工程指示 / 要求簡箋(E.I.)

工程指示編號：EI/ 3595 /21 修改版次： B  
 工程編號：J853 工程名稱：延坪道住宅項目  
 工程項目：VMU 幕牆窗玉 (廠用) 修改  
 收件人：生統 發件人：Joe Chan 日期：29/7/2021

修改圖紙 3 張。

名稱	窗玉邊企輔料	制圖	林仁安	2021-06-29	修改	A		
材料	60*60*3鋁角	復核			日期	7.26		
顏色	待定	批准			圖號	J853-F2-4

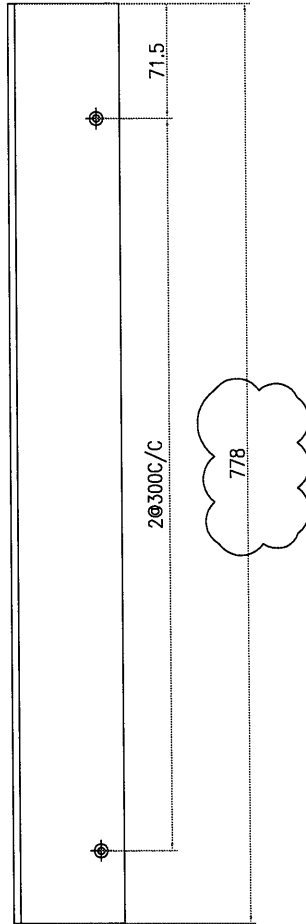
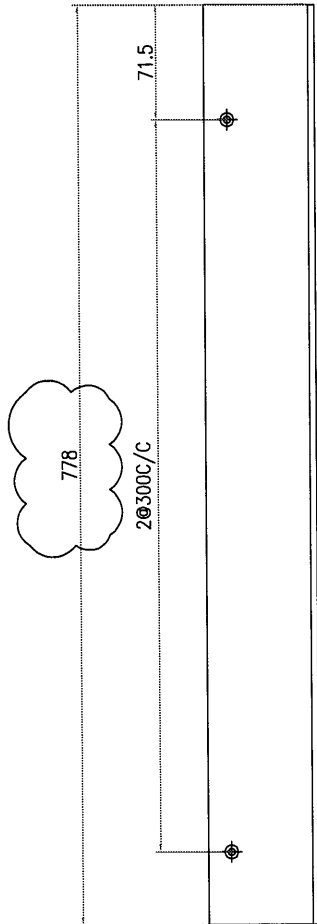
阴影部分整支削去

阴影部分整支削去
